2021年2月22日

内外電機株式会社

フリープレート 仕様変更のお知らせ

品名	品番	2019年版総合価格表掲載
フリープレート	PEM271802K(ベージュ色)	P.218・219

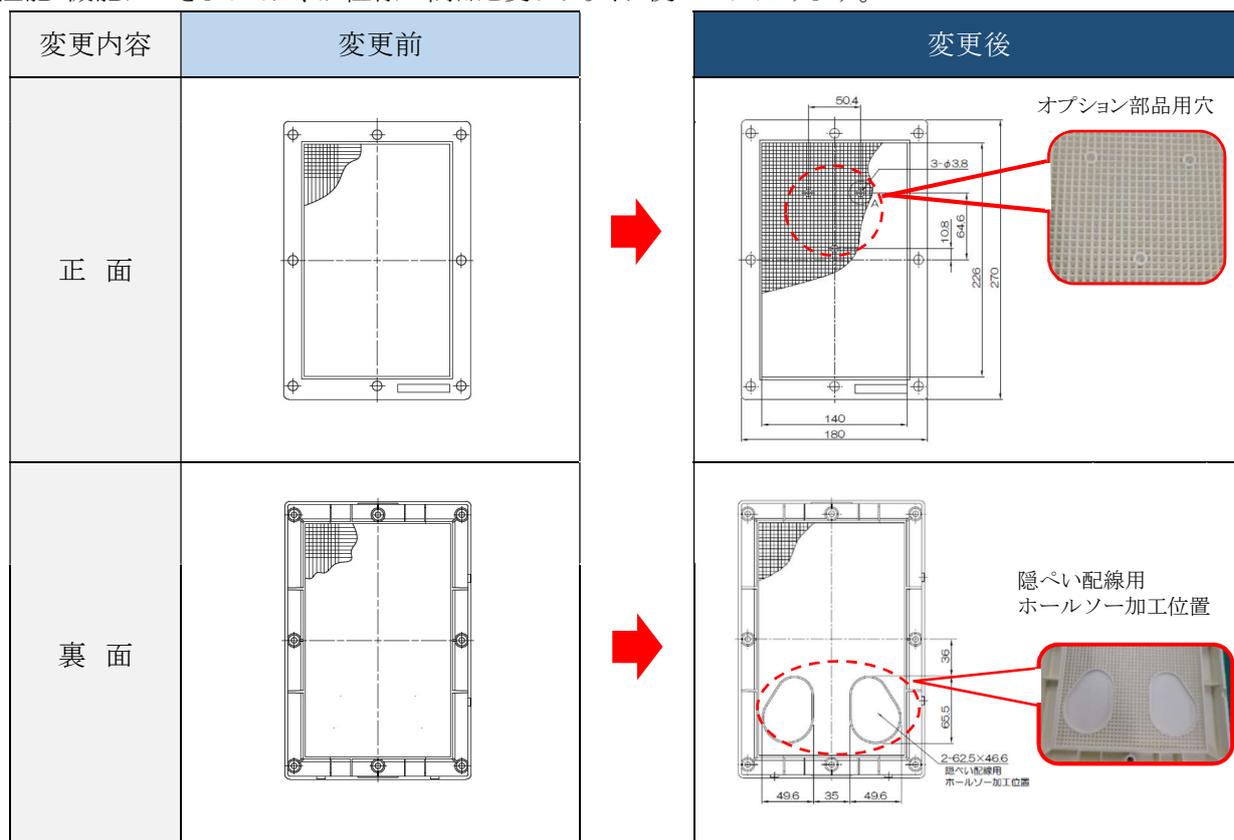
正面上部に3ヶ所のオプション部品用穴、裏面下部に2ヶ所の隠ぺい配線用ホールソー加工位置を追加しております。

性能・機能につきましては、旧仕様の商品と変わりなくお使いいただけます。
